新北市政府 函

主旨：檢送111年6月10日「新北市都市設計及土地使用開發許可審議會」111年度第9次會議紀錄1份，請查照。

新北市都市設計及土地使用開發許可審議會

111 年度第 9 次大會會議紀錄

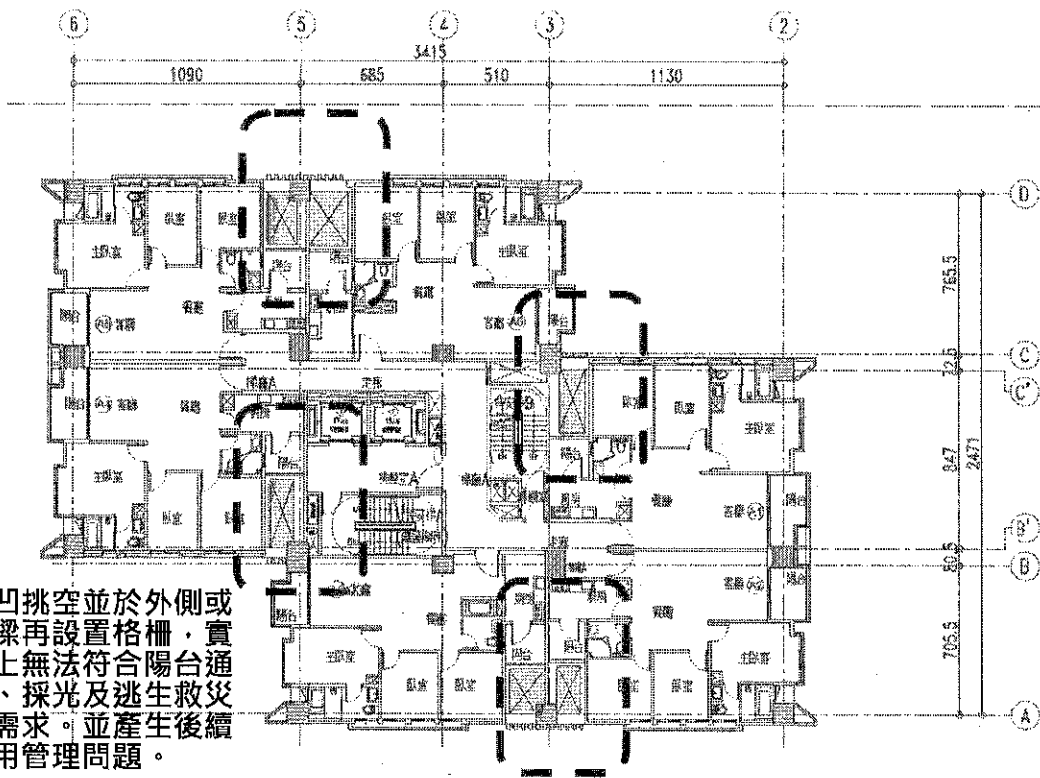
(1)本社區因考量已有原本之連接空橋設計及顏色狀況(詳如附件一內容照片說明),鑑請貴單位在設計空橋時,應把原始設計及顏色納入整體規劃且要有一致性。

附圖一：案例 2

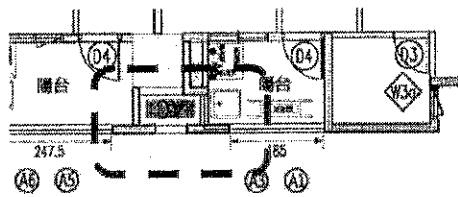
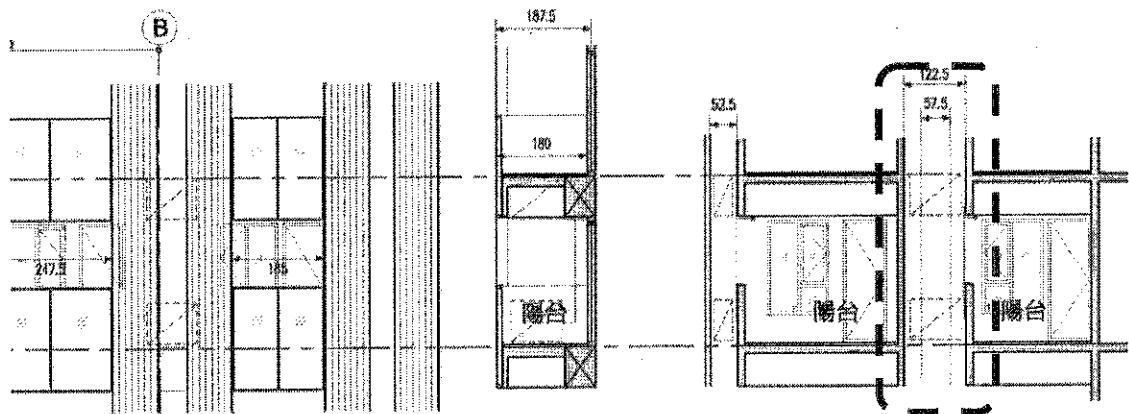
空調主機設置空間定義不明。

附圖一：案例 6

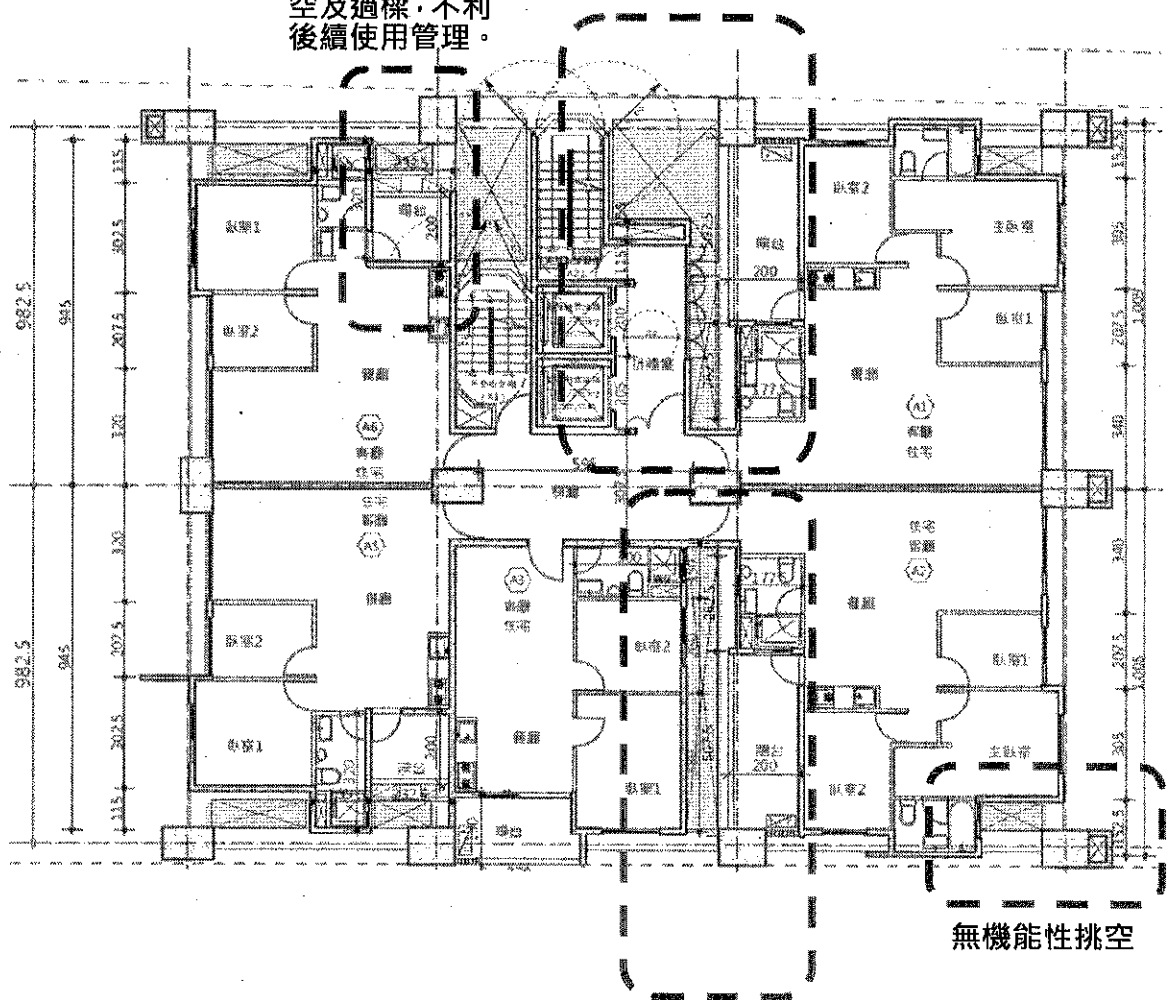
◆陽台外緣設置
空間主機空間
定義不明確。
◆外側再設置挑
空及過樑，不利
後續使用管理。

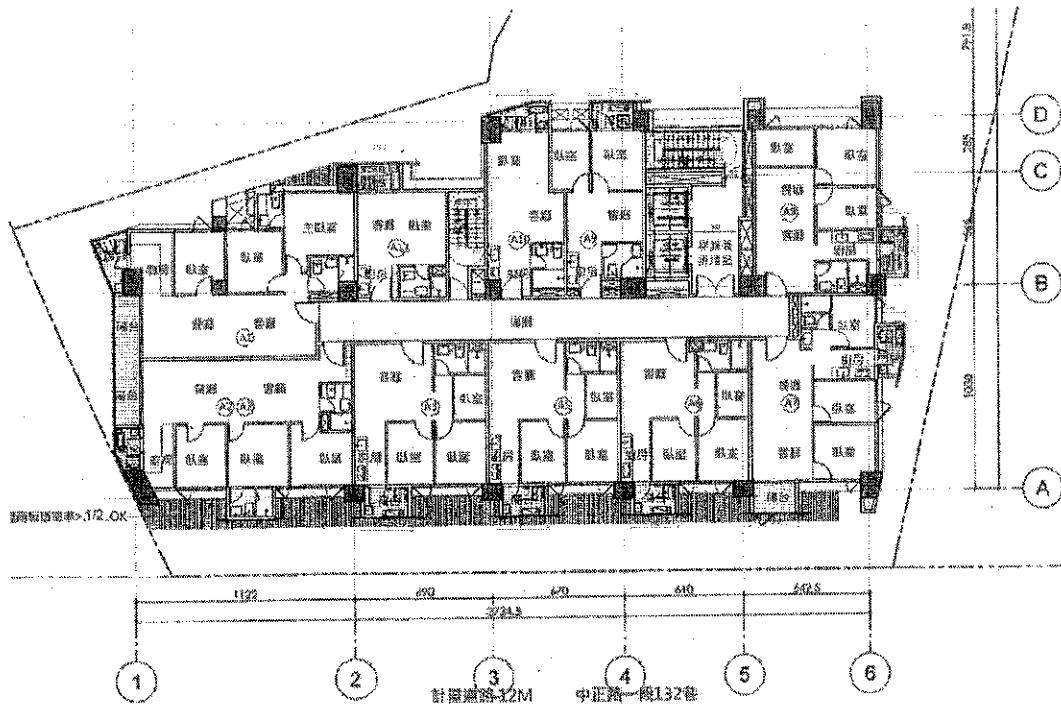
排煙室外設置寬約 80
公分之深凹挑空，產生
煙囪效應，影響安全。

無機能性挑空

過凹挑空
實際外牆採光寬度約 80 公分
深度卻達 7.9 公尺

結構安全
版樑配筋無法直接連貫至大樑
